블록식보강토옹벽 사고에 대한 문제제기

보강토옹벽 붕괴사고에 대한 문제제기

- 개야도 재해위험지구 정비사업 도면 2지구 NO.3 해당 됨

[시공예시. SOIL Nailing + 보강토옹벽]

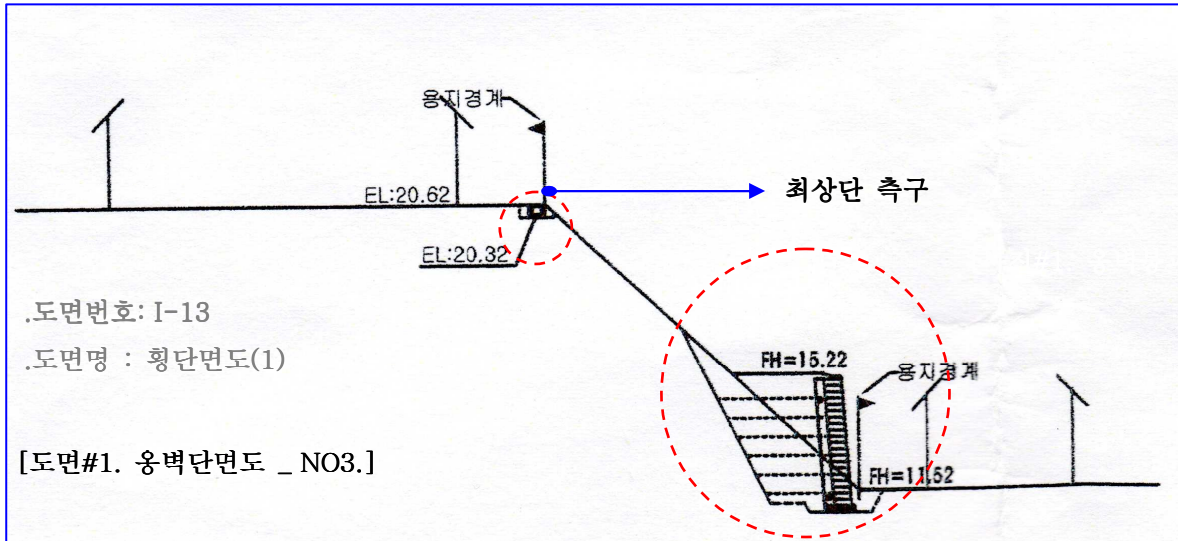
본 사고 직후, 경찰조사시 경찰에 의해 언급되었듯 408번지 후면부는 1988년도에 범면붕괴사고가 발생했었던 위치로서 재발방지를 위해 옹벽공사를 실시한 것인데, 결과적으로 제차 붕괴가 되는 결과를 초래 하였음. 이는 블록식 보강토옹벽 설계 자체가 이 절개지에 합당하였는지가 의문이며, 충분한 구조검토나 시뮬레이션이 있었는지 근거를 요청함. 보강토 옹벽 시공전 추가적으로 Soil Nailing을 통해 구조적 지반안정화공법이 필요하진 않았는지? 보강토 옹벽공사가 맞다고 판단했었다면 이렇게 강우에 의해 붕괴될 옹벽이었으므로 철근콘크리트옹벽으로의 설계가 적정하지 않았는가? 를 문제제기 함.

[사고사진. 최상단 절개지 훼손]

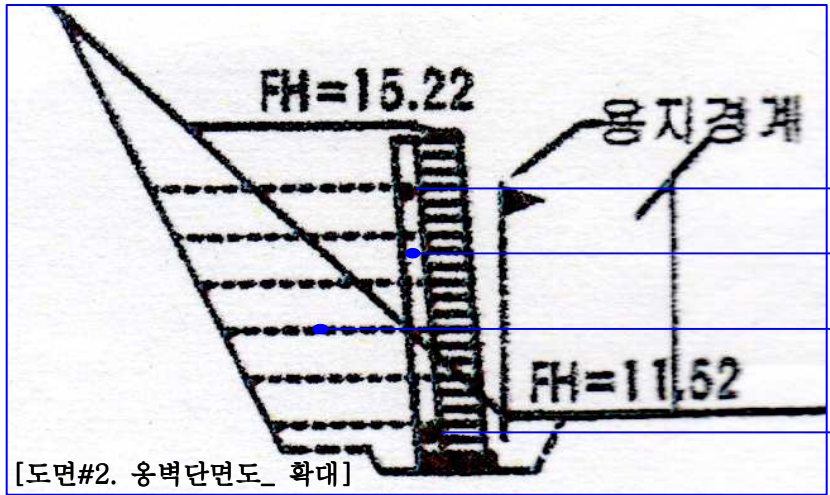
- 기초패드 및 하부 유공관의 시공여부는 복구공사시 반드시 확인할 사항이며, 상부 유공관 또한 사고현장 어디에서도 찾아볼 수 없어 미시공 했음을 짐작케 함.
- 현재 군산시에서 보관하고 있는 도면에는 하부기초는 콘크리트로 추정되며, 정확한 규격은 CAD도면과 복구시 직접 확인 할 것이며, 도면상 표기된 상·하부 유공관의 규격 및 배수성능 발현 여부 / 자재승인여부 등 또한 추후 확인할 예정이며 근거를 요청함.
- 절개지 최상단의 측구가 시공되었는지? 상단의 빗물을 효과적으로 유도하여 하부옹벽 면으로 유입을 방지해야 하는 중요한 기능을 해야함. 현장엔 없었음.

→ 최상단 측구가 위치해서 원활한 배수를 했어야 함
(상기 도면에 표기되어 있음)

※ 현장샘플채취 #1

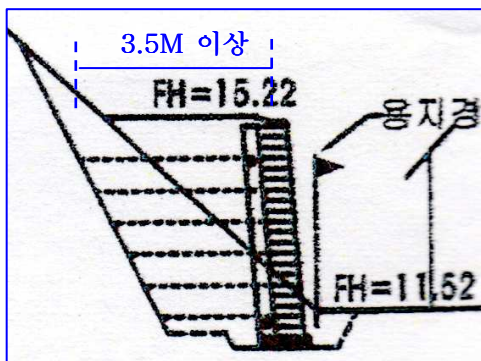
- 3단마다 시공되는 지오그리드 자재는 시공도면과 재질/규격이 일치하는지?

(규격종류 : 15T, 10T, 8T, 6T)

[사고사진. 갑각류 껍데기, 쓰레기 등 불량토 사용]

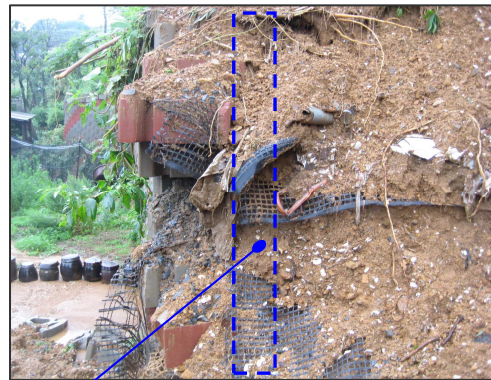
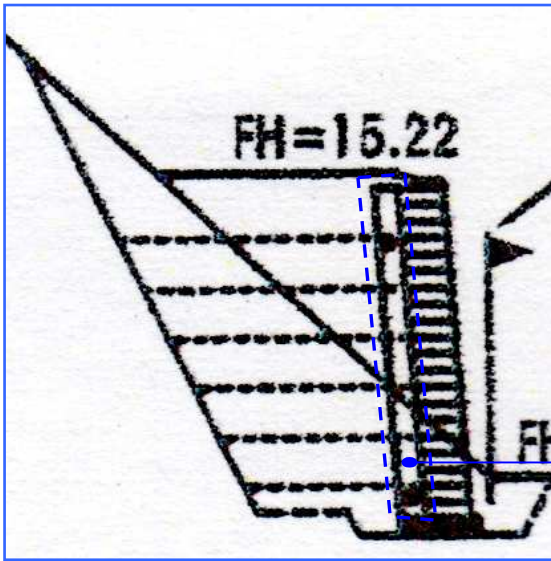
- 보강토옹벽은 말그대로 토사를 보강하여 옹벽을 형성하는 개념으로서 흙과 지오그리드 사이의 마찰에 의해 발현되는 인장력에 의해서 성립이 됨
따라서 지오그리드 포설시 양질의 토사가 부설되어 기계적 다짐이 제대로 되었는지 자료를 요청하며, 시공기준상 1톤 소형로더 이상의 장비로 다짐을 철저히 이행하여야 함.

- 상기 지오그리드 시공상태 및 양질토사여부 / 다짐의 적합성이 보강토옹벽 구조발현에 핵심적인 요소이며, 흙속에 묻히는 구조물에 대해서는 사진대지를 기록하게 규정하고 있는바 다짐작업 사진대지 및 다짐시험결과 등 자료를 요청 함.
